OSSERVAZIONI DI CONFUTAZIONE IN RELAZIONE AL PROGETTO:

Impianto eolico “Pulfar” di potenza nominale pari a 28,8 MW integrato con un sistema di accumulo di potenza nominale pari a 20 MW da realizzarsi nei Comuni di Pulfero, Torreano, Cividale del Friuli, Moimacco e San Pietro al Natisone (UD)

PROPONENTE GREEN POWER S.R.L

Grotte presenti in vicinanza dell'area di progetto.

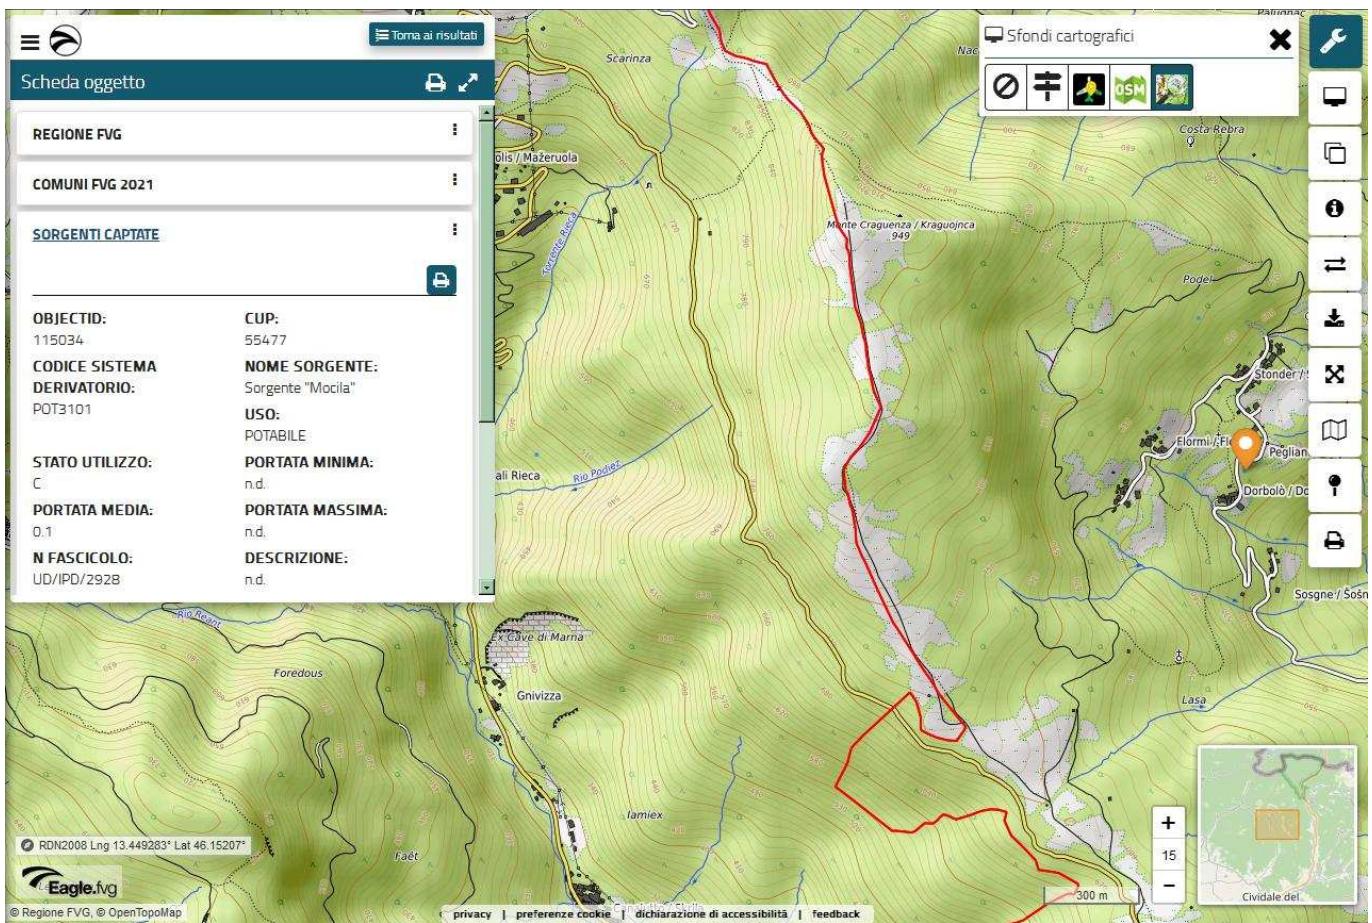
L'area di progetto è caratterizzata dalla presenza di numerose grotte carsiche. Il carsismo determina la circolazione di acqua nell'ammasso roccioso, infatti si ha la presenza di sei sorgenti captate a scopo potabile, poste sempre in vicinanza dell'area di progetto:

L'impermeabilizzazione di alcune aree prevista nel progetto, e la realizzazione di cavidotti intinati, nonchè la modifica della morfologia potrebbero compromettere la ricarica di queste sorgenti. Per quanto riguarda la fondazione delle pale eoliche nella C24FR001WA001R00_VPIA RELAZIONE ARCHEOLOGICA al paragrafo 2.3.2 “Fondazioni aerogeneratori” viene riportato “Le opere di fondazione degli aerogeneratori, completamente interrate, saranno su plinti in cemento armato del diametro di 24 m. La trattazione verrà approfondita negli opportuni elaborati di settore in fase successiva.”

Personalmente ritengo che vada fatta un'indagine geologica per valutare le caratteristiche del terreno di fondazione, preceduta da un'indagine geofisica per verificare la presenza di cavità carsiche al di sotto dei punti in cui è previsto il posizionamento degli aerogeneratori, in quanto la presenza di cavità carsiche potrebbe inficiare la realizzazione del progetto, ciò renderebbe impossibile anche la realizzazione di fondazioni indirette (pali), perché realizzare pali e consolidamenti della roccia fratturata tramite iniezioni di cemento andrebbe a creare una alterazione ed un inquinamento delle sorgenti presenti, che ricordo sono utilizzate per uso potabile.

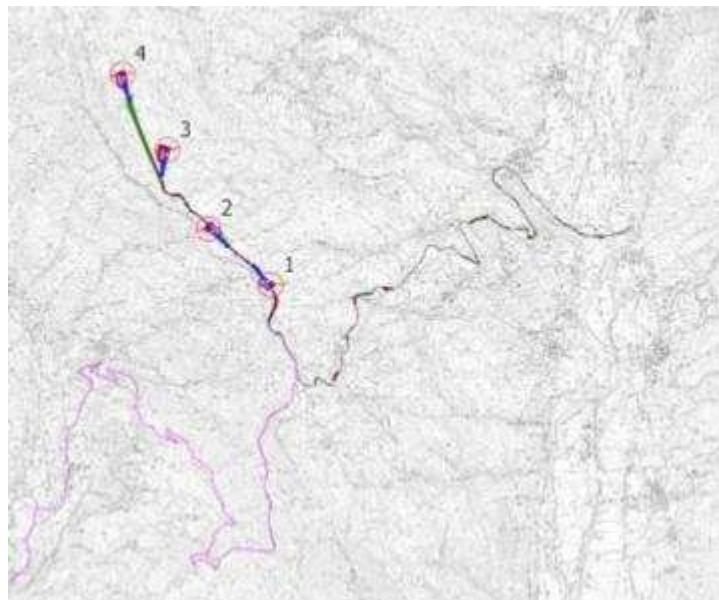
Nella relazione C24FR001WA005R00_PROGETTO DI MONITORAGGIO AMBIENTALE non vengono indicate che le tipologie del monitoraggio in maniera esaustiva per quanto riguarda le sorgenti.

Tappa n⁴ del cammino Celeste Masarolis-Castelmonte

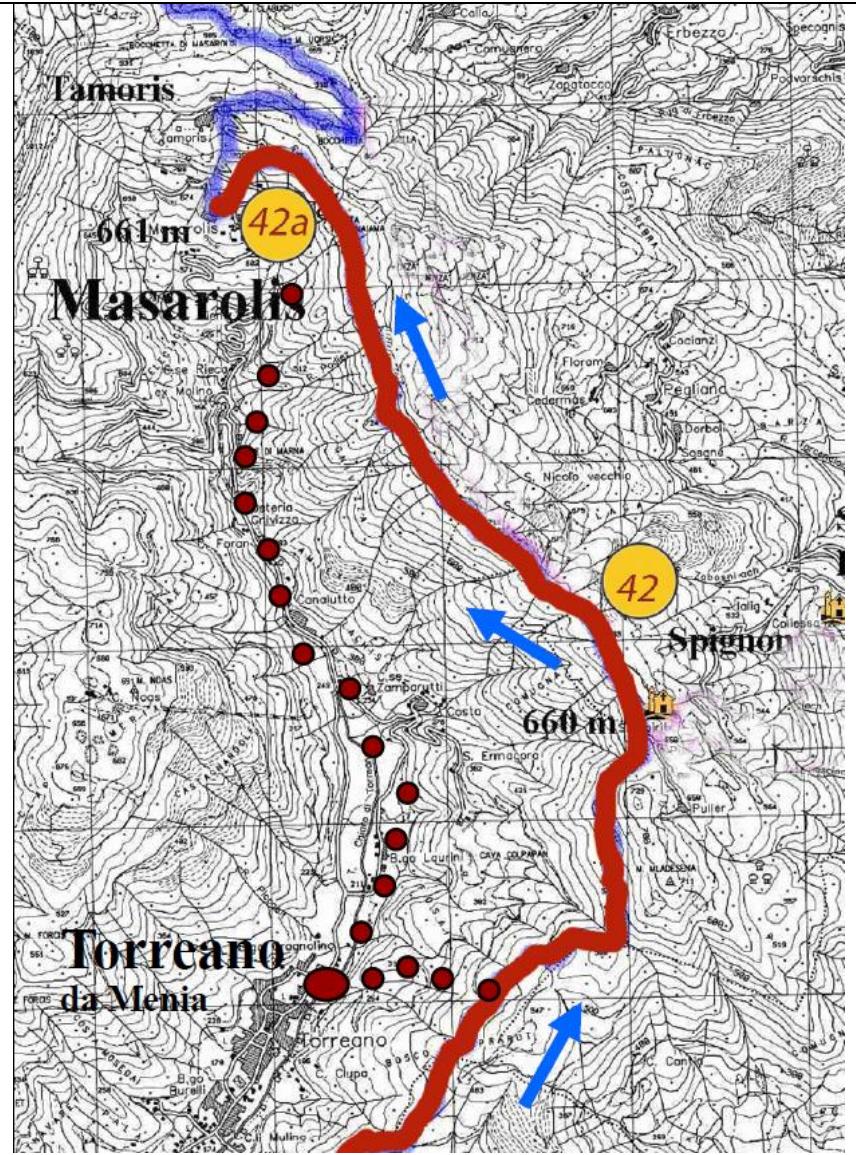
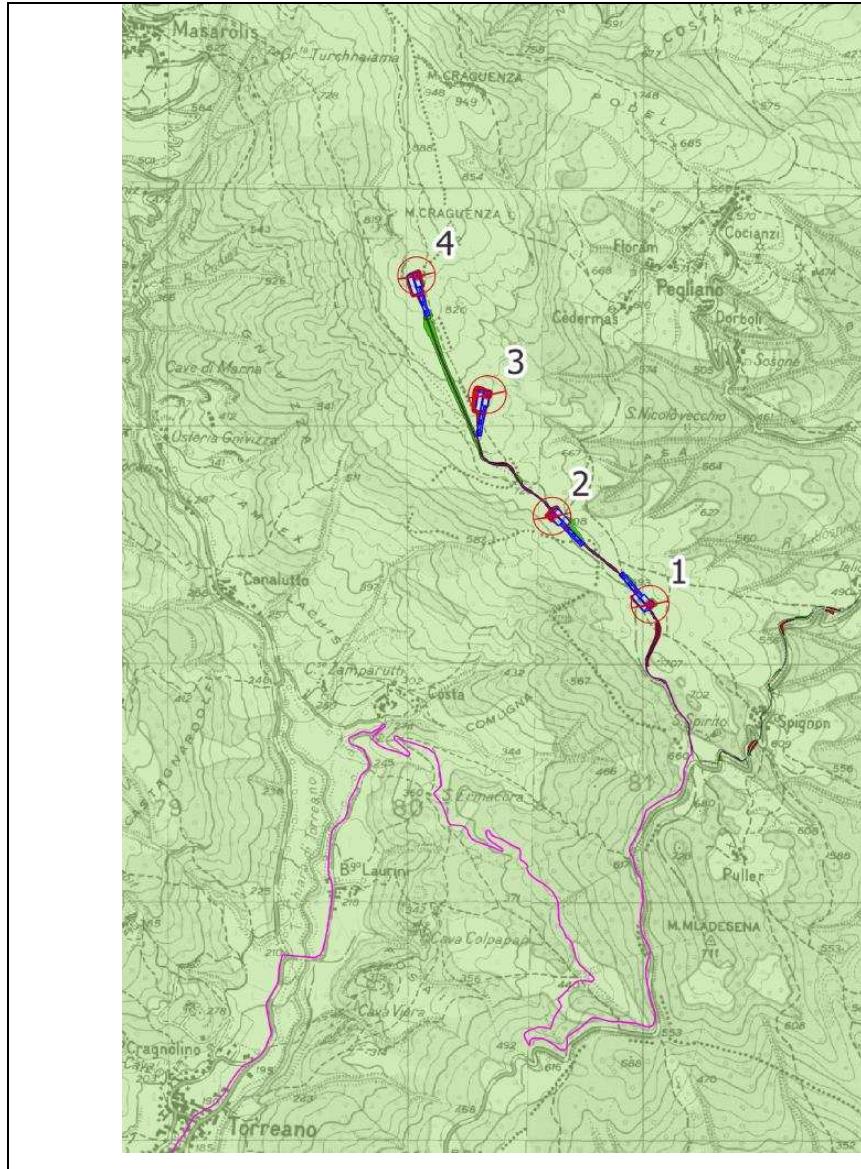
Come si può notare dalle figure riportate nella pagina precedente le pale eoliche verranno posizionate lungo il percorso del “CAMMINO CELESTE” Masarolis Castelmonte, il tracciato della viabilità si servizio coincide in parte con il Cammino Celeste, che verrà modificato per far sì che i mezzi raggiungano i punti in cui verranno installate le pale.

Sull'intero percorso del Cammino Celeste solamente in Italia si subirebbe una trasformazione di quello che è un sentiero che unisce tre diverse nazioni europee.

La presenza di generatori eolici e il loro sibilo non aiuterebbe sicuramente i pellegrini a vivere un'esperienza naturalistica, culturale e spirituale, come dovrebbe essere.
